## RELATÓRIO N.º 013/2025 – DINFRA/PROAD/IFAM/2025

**ASS.: VISITA TÉCNICA À OBRA DA REFORMA E AMPLIAÇÃO DO REFEITÓRIO DO CAMPUS TABATINGA.**

O Presente relatório visa verificar as pendências e patologias encontradas na vistoria da obra de reforma e ampliação do refeitório do campus Tabatinga para futuro Recebimento Provisório da Obra.

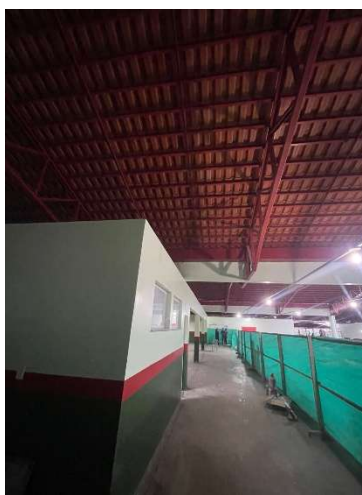
7. Falta instalar o filtro inercial na coifa.

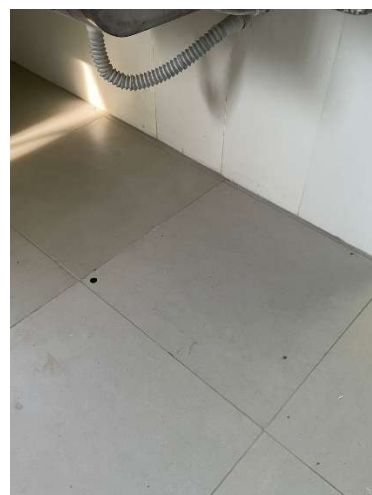
11. Fazer a troca dos porcelanatos do piso trincados ou danificados (pisos foram devidamente marcados com adesivos na cor verde no momento da vistoria)

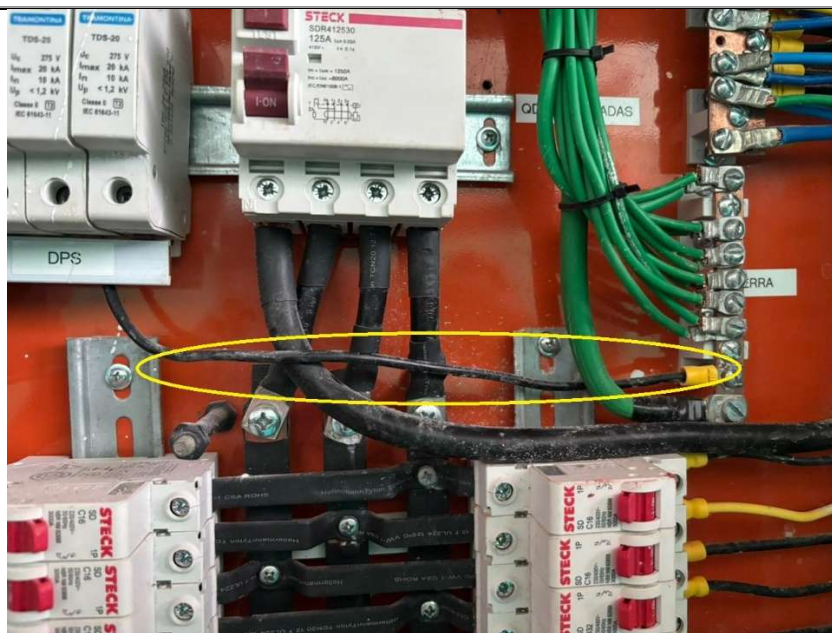
12. Ajustar a altura das luminárias de emergência, falta instalar as placas de saída de emergência e de identificação dos extintores:

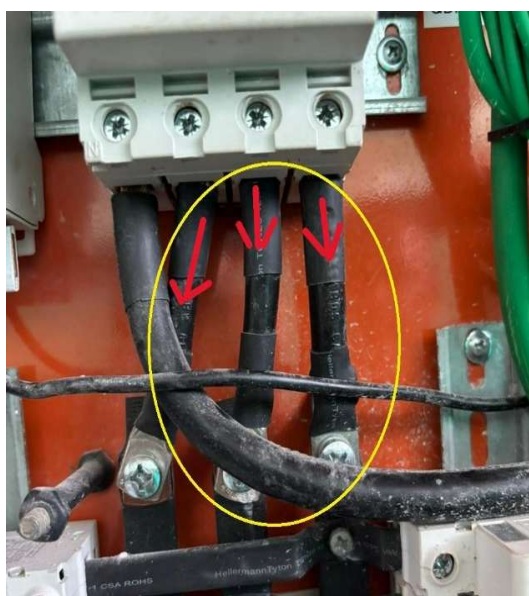
13. Usar cabo de 10 mm no DPS Identificado na imagem abaixo e reconduzir o cabo de forma que não passe na frente das fases, para que não haja perigo de curto circuito num eventual rompimento da capa do condutor.

**Cabos entre o DR e o Barramento do Quadro Geral**

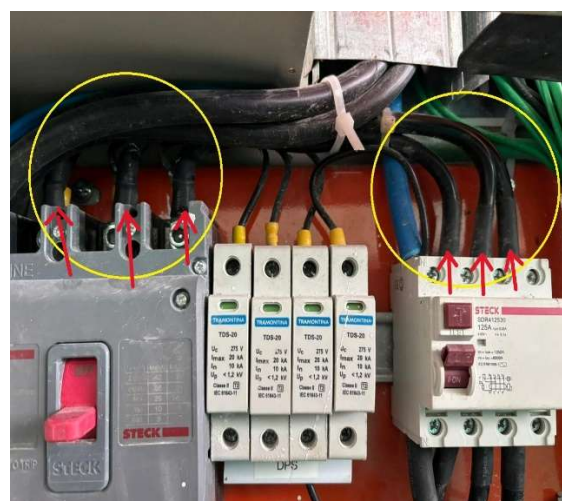
14. Os cabos identificados são de 25 mm, seguir o projeto e inserir os cabos de 35 mm
